ORD 17 /2021

**MAT.:** Emite observaciones a Modificación MPRMS N° 104, en el marco de la etapa de EAE, según lo establecido en la Ley N° 20.417

**DE :** MIGUEL ARAYA LOBOS  
 ALCALDE ILUSTRE MUNICIPALIDAD DE BUIN  
 CARLOS CONDEL N°415, BUIN

**A :** MANUEL JOSÉ ERRÁZURIZ TAGLE  
 SECRETARIO REGIONAL MINISTERIAL  
 MINISTERIO DE VIVIENDA Y URBANISMO  
 ALAMEDA #874, PISO 8, SANTIAGO CENTRO

Figura N° 1: Camino Eliminado T9S

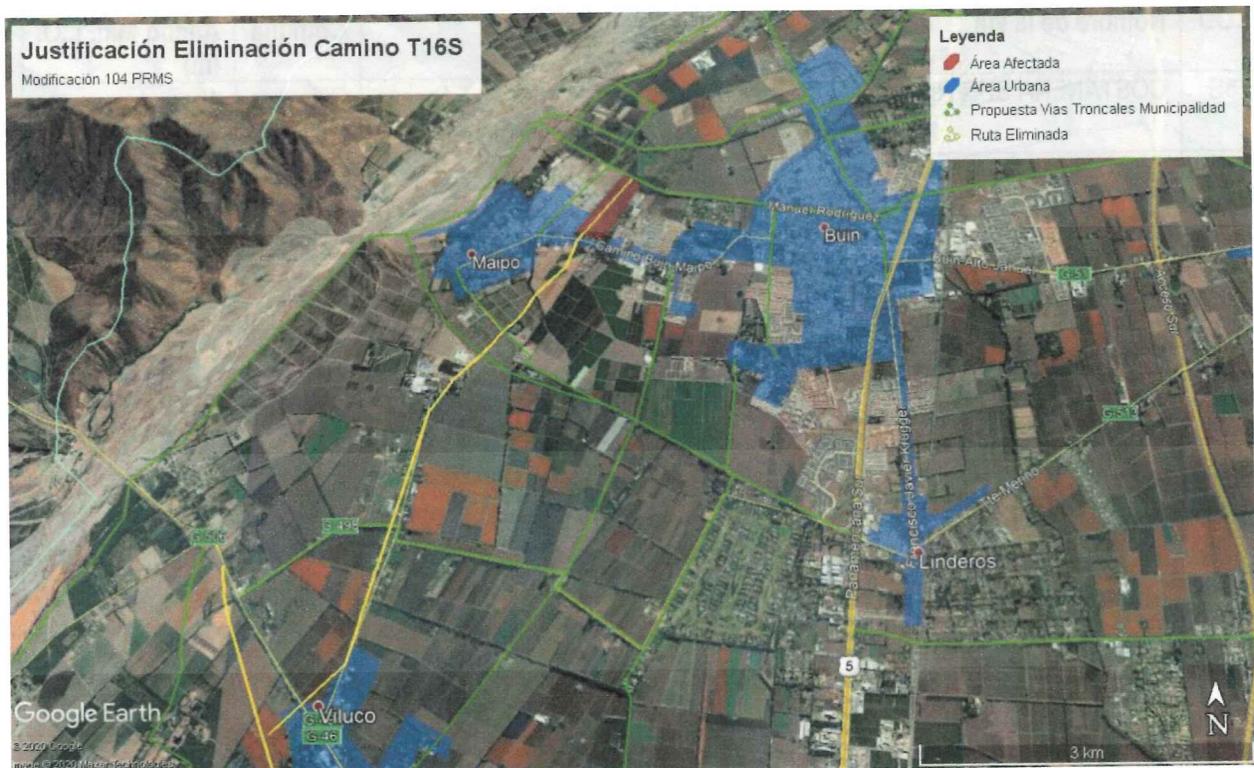
En cuanto a las propuestas de trazados que la mesa técnica municipal considera que deben ser eliminados las vías cuyos códigos son T9S y T16S, ya que la primera, al estar muy próxima al límite urbano, podría generar una proliferación de venta de cesión de derechos de propiedades, causando así una sobre población de población que genere un problema a causa de la aparición de loteos irregulares que agraven mucho más las condiciones de falta de servicios básicos actualmente en la localidad de Viluco, especialmente en la parte sur de la localidad, por lo cual el by pass planteado a partir de este camino fue desplazado más al sur hacia la vía propuesta T11S (Figura N°1), generando así este posible problema de aumento desregularizado de población, el cual traería consigo ante la falta de acceso a servicios básicos, problemas de carácter socio- ambiental tanto como sanitarios, específicamente por la falta de alcantarillado existen en el sector.

Figura N° 5: Camino Modificado T13S

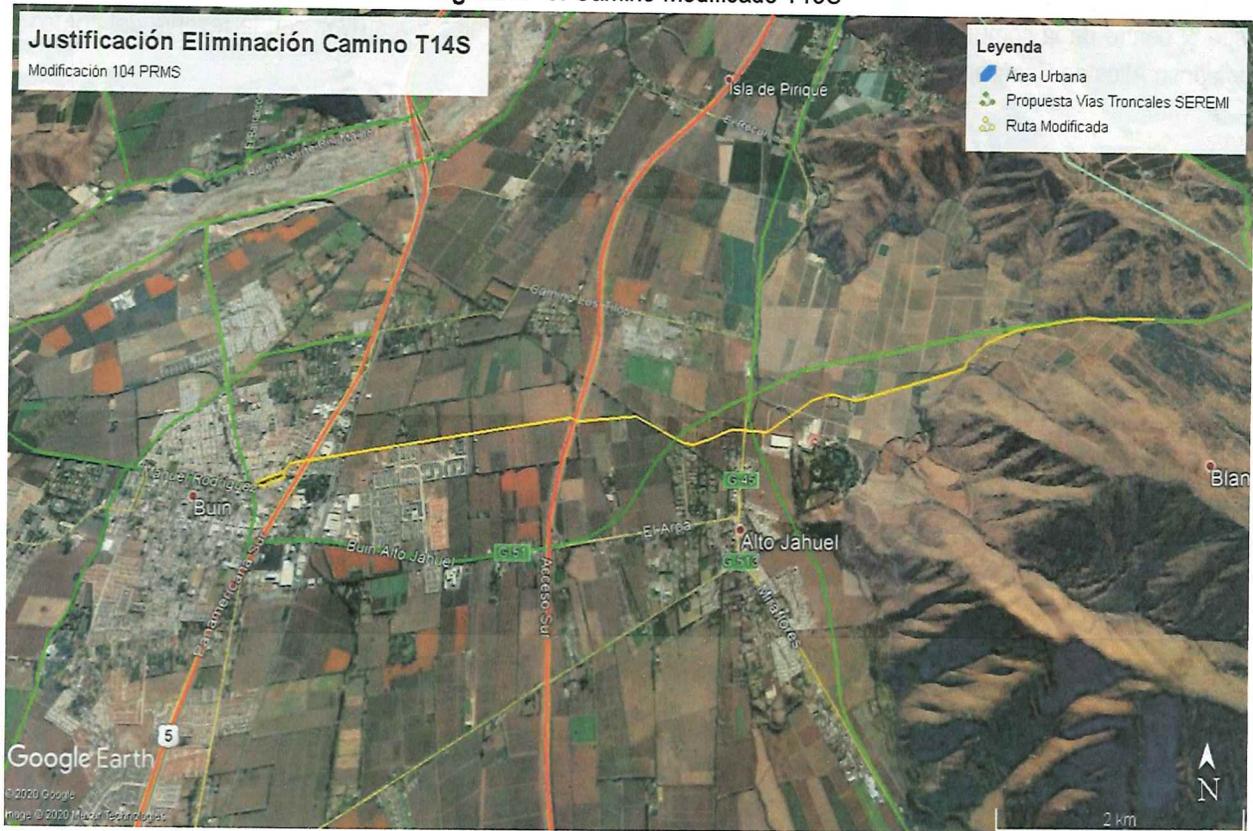
Para la modificación del camino T14S, se ha generado una modificación en el cual este camino ya no surge desde la conexión en Alberto Bravo y el Camino Buin- Alto Jahuel, ya que, si bien el camino mantiene la conexión de la Ruta 5 Sur con el Camino Ribereño (Costanera Sur Camino Buin Maipo, frente a la modificación de parte del trazado en donde la conexión Alberto Bravo/Camino Buin Alto Jahuel es trasladado hacia Alberto Krümm/Camino El Diamante, ya que a partir de esta nueva proyección se pretende generar una importante descongestión de lo que actualmente es

el Camino Alto Jahuel, ya que debido a la presión inmobiliaria que existe en el sector de Buin Oriente y el creciente parque automotriz, resulta necesario en términos de planificación urbana local establecer vialidad alternativa para aquellos habitantes de Buin Oriente que viajan directamente a Santiago y no tienen la necesidad de ingresar al centro de la comuna. En este sentido, esta modificación que proyecta este nuevo trazado beneficiaría a un total de 5.619 habitantes aproximados hasta el día de hoy, y teniendo en cuenta que el sector continúa sometido a una fuerte presión inmobiliaria en la actualidad. Además, al proponer un nuevo ingreso por el sector norte del casco urbano de la comuna, también permite una conexión más rápida y directa hacia el camino Buin Maipo para aquellos residentes que deban llevar a sus hijos hasta la variedad de colegios que existen en el sector del camino mencionado (Figura N° 5 y 6).

Figura N° 8: Vialidad T13S – Perfil 45m.

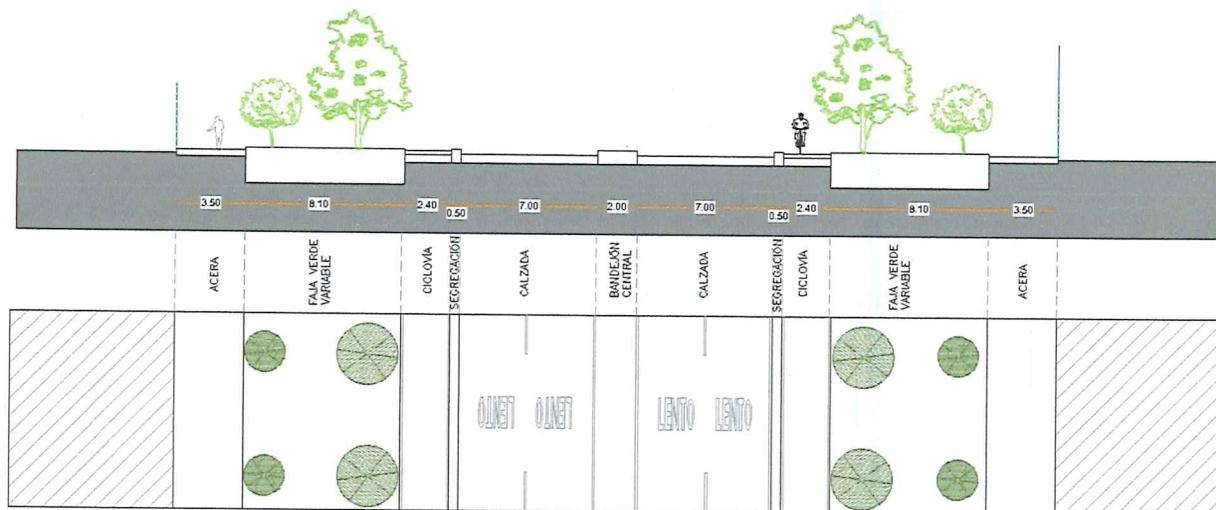
Con respecto a las propuestas de perfiles de la vialidad proyectada, en base a que algunas de ellas transcurren por áreas urbanas consolidadas y/o en áreas de expansión de importante atracción inmobiliaria, la mesa técnica municipal considera la modificación de anchos en tramos puntuales de las vías T13S y T14S. Para la Vía T13S Av. Manuel Rodríguez se propone ampliar el perfil a un ancho de 45m. en los tramos de Av. San Martín – Av. O’Higgins y Canal Viluco – Costanera Sur Río Maipo (Figura 8). El primer segmento corresponde a mantener la extensión existente, proyectada según el Plano Fundacional de la ciudad de Buin, mientras que el siguiente trazo propone dar continuidad al perfil inicial, considerando la proyección de la avenida como eje intercomunal.

Figura N° 9: Vialidad T13S – Perfil 30m.

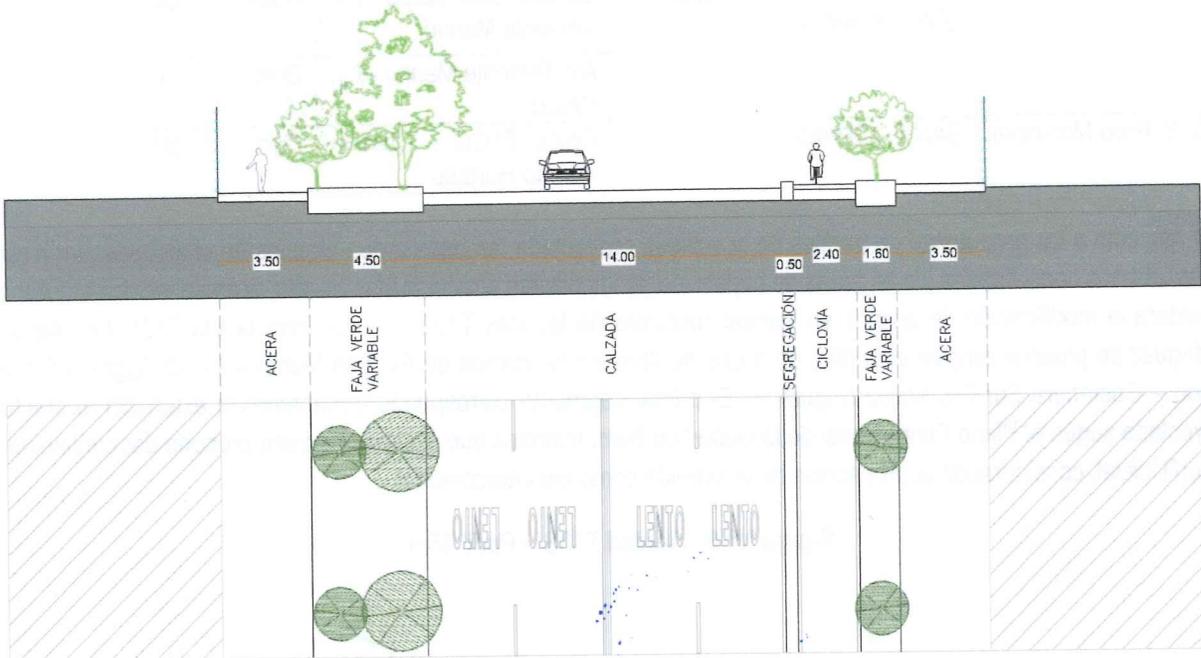
En el tramo desde Av. O’Higgins a Canal Viluco, la complejidad de desafectar predios urbanos consolidados pertenecientes a viviendas y equipamiento educacional, se propone mantener el ancho de 30m eliminando bandejón central y disminuyendo fajas de áreas verdes. (Figura 9)

Figura N° 10: Vialidad T13S – Perfil 20m.

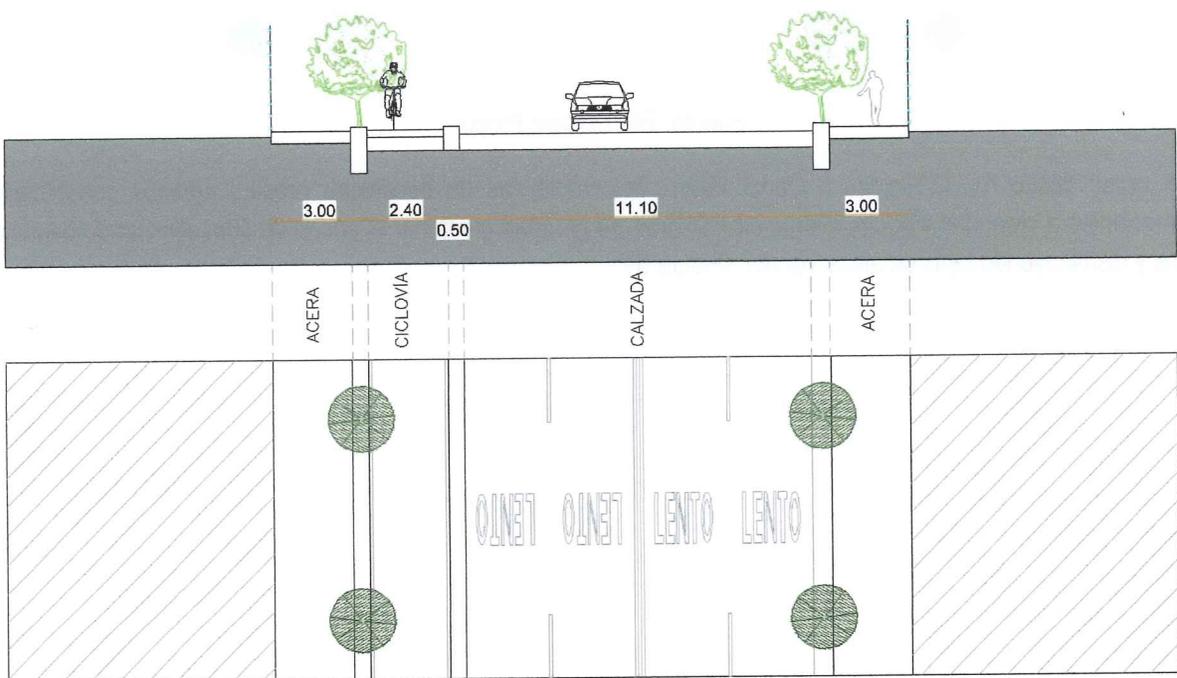
Para la vía T14S Bajos de Matte se propone la disminución del perfil a 20m. (Figura 10) en el tramo entre la Calle Límite Urbano y Av. Manuel Rodríguez, debido a que este sector corresponde a un área urbana consolidada que presenta dificultad para la desafectación de predios privados.
